H R 2 0 - 0 5 6 B  
令 和 2 年 6 月 4 日

## 株式会社日立製作所 王禅寺センタ

### 日立教育訓練用原子炉に係る保安規定変更認可申請書

#### の第2回補正について

図2 管理区域周辺概況図 (一階及び地下)

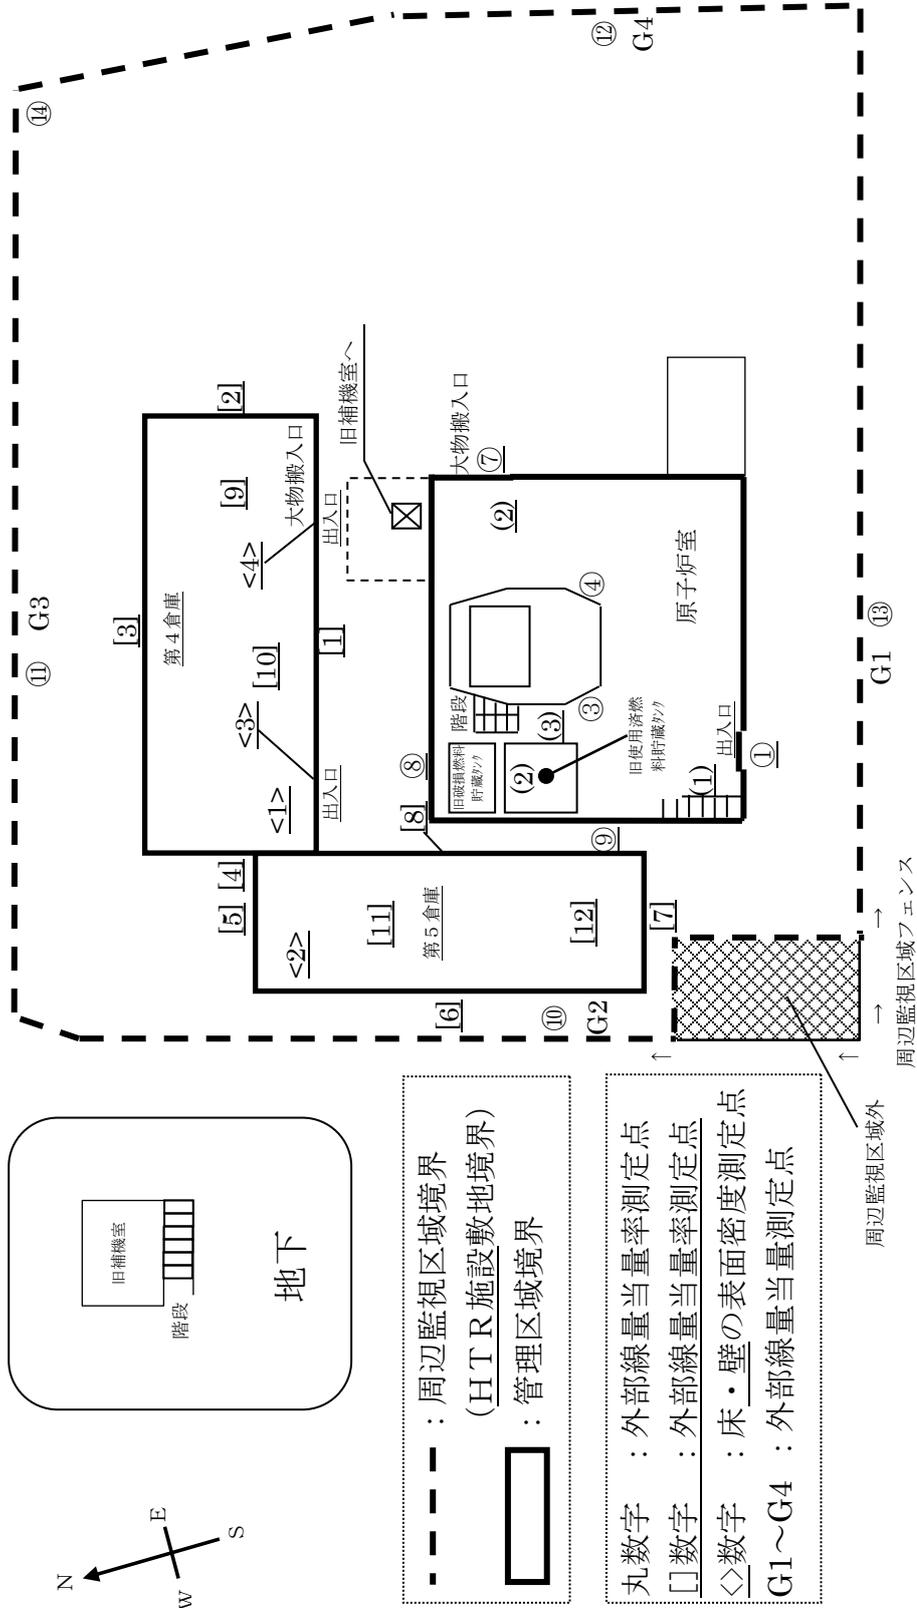
項目	頻度		管理目標値
線量当量率 ※1	管理区域境界 (原子炉室内)	週1回の測定 (図2の③④ 図2-2の⑤)	
	管理区域境界 (第4、第5倉庫外壁)	週1回の測定 (図2の[5][6][7][8]) 月1回の測定 (図2の[1][2][3][4])	実効線量で 2.6 $\mu$ Sv/h
	管理区域内 (参考測定)	月1回の測定 (図2の[9][10][11][12]、 図2-2の[13] ※2)	—
	周辺監視区域境界 (HTR施設敷地境界)	週1回の測定 (図2の⑩) 月1回の測定 (図2の⑪⑫⑬⑭)	実効線量で 0.11 $\mu$ Sv/h
線量当量	周辺監視区域境界 (HTR施設敷地境界)	3月毎 (図2のG1~G4)	実効線量で 0.25 mSv/3月
表面密度	管理区域内	月1回の測定 (図2の <1><2><3><4>)	$\alpha$ 線を放出しない放射性物質で 4 Bq/cm <sup>2</sup>
